豊田 PCB 処理事業における豊田市の対応について

1 事故等の概要及びその問題点について

【事故概要】

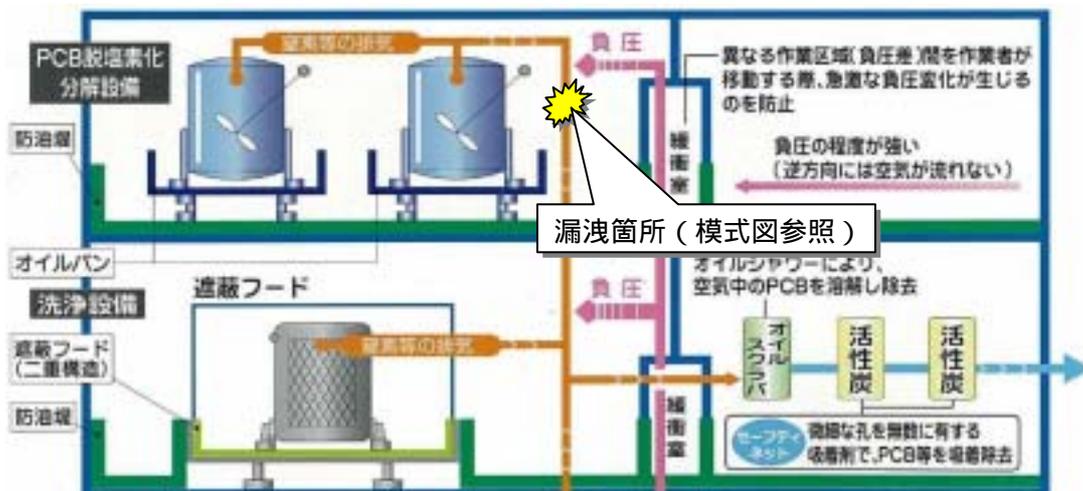
11 月 19 日、定期点検中に実施した気密検査に使用した窒素ガスを排気したところ、排気管内に凝縮した油、約 5L が床に漏洩しました。

作業ミスとして処理し、市へ報告を行いませんでした。その後、市の指摘を受け、配管の保温材より滴下する漏洩油を分析した結果、低濃度の PCB (約 9 mg/kg) が含まれていることが判明したため、市は PCB 漏洩事故として指導しました。

【模式図】3系排ガス処理ライン（同作業を1系でも実施）

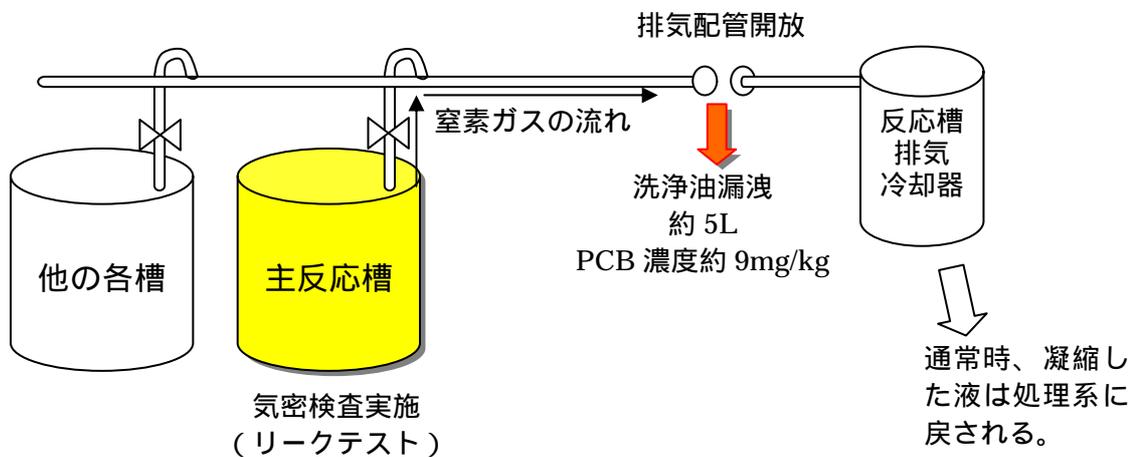
問題点等	市の意見
<ul style="list-style-type: none"> ・ 運転管理会社（TKS）では過去の点検からリークテスト後の窒素排気時に冷却器の液面上昇（凝縮油の排出）を認知していたが、今回凝縮油の排出に備えていなかった。（排気約 15 分後に目視確認し、漏洩を発見） 	<ul style="list-style-type: none"> ・ 「もしかしたら・・・」という配慮が不足しており、例えば受皿を設置するなどリスク管理の徹底が必要。 ・ 防油堤があるからという甘えが見え隠れしており、セーフティーネットの設計思想を再度認識する必要がある。
<ul style="list-style-type: none"> ・ 作業計画段階において、JESCO が内容（例えば 2 系統で実施など）を十分把握していなかった。 	<ul style="list-style-type: none"> ・ 現場における JESCO 関与、責任が不明確であり、責任体制を明確にするべき。 ・ 点検を含めて全ての作業面で JESCO が十分把握し、必要な確認をする必要がある。 ・ 点検作業には積極的に JESCO が立ち会うべき。
<ul style="list-style-type: none"> ・ 市立入時に、漏洩油やウェスの保管状況が速やかに判明せず、また、漏洩箇所が 1 ヶ所から 2 ヶ所に修正されるなど報告内容が二転三転した。 ・ 事故後の JESCO の状況確認が常に後手にまわり、状況把握や検証作業が遅れ、市への報告に不手際があった。 ・ JESCO に積極的に情報を収集しようとする責任体制が見られない。 	<ul style="list-style-type: none"> ・ JESCO において責任のある状況確認、事故に対する検証、解析を速やかに行う体制にする必要がある。 ・ TKS の報告が不正確・不適切であり、必要な情報を適切に JESCO に報告する仕組みづくりが必要。
<ul style="list-style-type: none"> ・ TKS 現場監督者が、回収した漏洩油を分析するため保管するよう指示したが、指示を受けた作業員はミストドレン口に入れ、処理系に戻してしまった。 ・ 拭取りに使用したウェスも通常保管場所(ドラム缶)へ入れるよう指示したが、指示を受けた作業員は窒素昇圧室に別途保管していた。 ・ 指示伝達の不手際から JESCO への報告書には報告する漏洩箇所の記載漏れが発生している。 	<ul style="list-style-type: none"> ・ TKS の指揮命令系統が機能していないため、JESCO まで正確に情報が伝わらない。指揮命令系統が確実に機能する体制にする必要がある。 ・ PCB が含まれる可能性のある箇所の漏洩では、原則として分析をするべき。 ・ PCB による汚染のおそれのある漏洩等については、作業員全員が PCB の含有有無について認識の刷り合わせを行い、不明な場合は、安全側に判断し「含まれていると見なして」作業する必要がある。

<ul style="list-style-type: none"> ・ 本来点検工事請負者が行うべきリークテストを、TKS が JESCO に確認もせず勝手な判断で単独実施した。 	<ul style="list-style-type: none"> ・ TKS、JESCO 両者に慣れ、甘えが伺える。初心に帰り襟を正す必要がある。 ・ TKS の勝手な判断は JESCO として禁止すべき。

【事故概要】

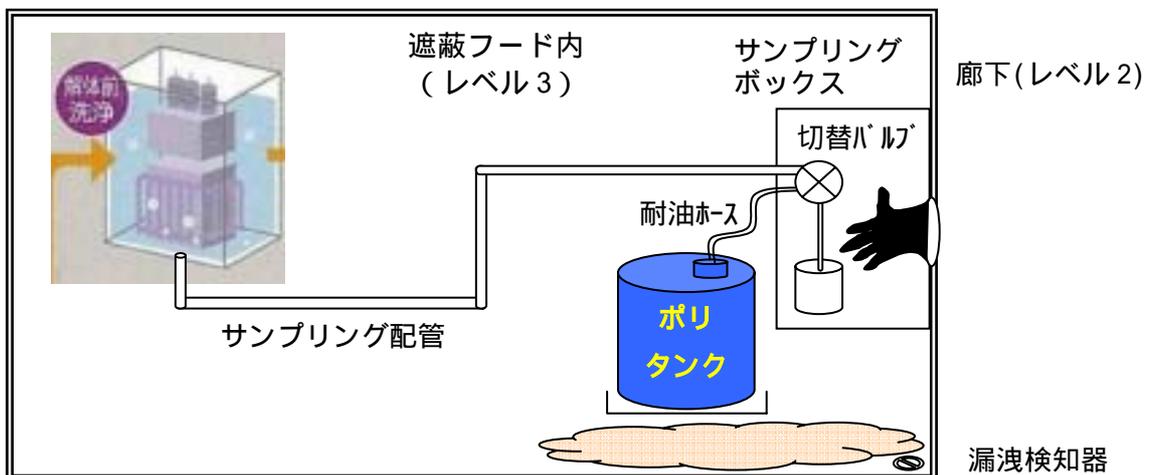
12月8日、1階遮蔽フード内の小型トランス解体エリアにおいて、粗解体したトランスを洗浄した油のPCB濃度を測定する際に、洗浄槽からサンプリング場所までの配管(約6m)に溜まっている不要な油を回収するために設置してあるポリタンクから、ポリタンク内の油量確認を怠ったためPCBを含む油約5Lがオーバーフローし、遮蔽フード内の床に漏洩しました。(PCB濃度53mg/kg)

問題点等	市の意見
<ul style="list-style-type: none"> ・ 現場の作業手順書は約 2 年前のもので、ポリタンクに回収するようにはなっていないかった。 ・ 今年 6 月に改訂された新手順書ではサンプリング者が遮蔽フード外からタンク液量を確認することになっており、事実上実行不可能であった。 ・ 実際にポリタンクの液量点検作業を行う遮蔽フード内の解体作業員の手順書には、作業の記載はなかった。 	<ul style="list-style-type: none"> ・ 作業手順書の改訂を行うにあたっては、当該作業が実行可能であるか、漏洩リスクは無いかな等を JESCO 及び TKS 両者で現地確認し、検討してから改訂する必要がある。 ・ 作業手順書(現場の簡易手順書含む)を変更してから、作業員全員に周知し、実手順を変更するべきではないか。
<ul style="list-style-type: none"> ・ 誰が実施する作業が明確でない。 ・ 漏洩検知器が発報するまで誰も気がつかなかった(漏洩量から当日の朝若しくは前日から漏洩していた可能性がある)。 ・ 作業が確実に行われたかを確認するチェック票がない(JESCO や TKS による事後の確認作業に時間が掛かる)。 	<ul style="list-style-type: none"> ・ 漏洩リスクがある全ての作業で、作業員自らの確認や監督者による作業状況確認のため、チェック票などで確認できる仕組み作りが必要。 ・ JESCO 及び TKS の監督者のチェック体制の強化が必要。 ・ JESCO による定期的な施設巡回をすることが必要ではないか。
<ul style="list-style-type: none"> ・ ポリタンクから万一漏洩した場合の受け皿が小さすぎる。 	<ul style="list-style-type: none"> ・ 遮蔽フード内イコール PCB 油を漏洩させて良いことにはならない。施設の設計思想である二重三重の安全対策、セーフティーネットを全ての箇所・作業で構築すべき(安全性の総点検が必要)。

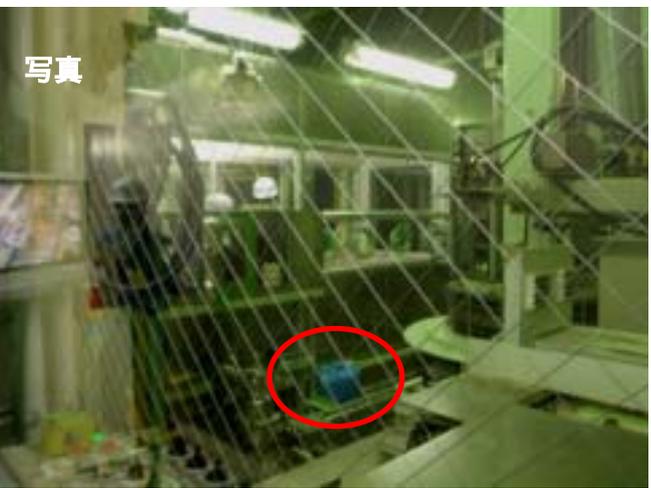
問題点等	市の意見
<ul style="list-style-type: none"> 点検作業員から連絡を受けた中央制御室が開口を了解した（排煙装置が作動することは教育訓練で既に周知していたが、作動を予期しなかった）。 非常用排煙装置は PCB 管理エリア（レベル 2）にも設置してあり、判断を誤ると PCB 排出事故に繋がりがねない。 	<ul style="list-style-type: none"> 判断に迷う時、分からない時は原則安全側での対応が必要。 実効性を伴う教育訓練が必要。
<ul style="list-style-type: none"> 単純作業ミスとして取扱っている。（ヒヤリ・ハット事例として生かしていない） 	<ul style="list-style-type: none"> 些細なこともヒヤリ・ハット事例として捉え、検証して現場に生かす体制作りが必要。

定期点検中に開けられた排煙口。開放する際、中央制御室に連絡する旨の注意書きあり。
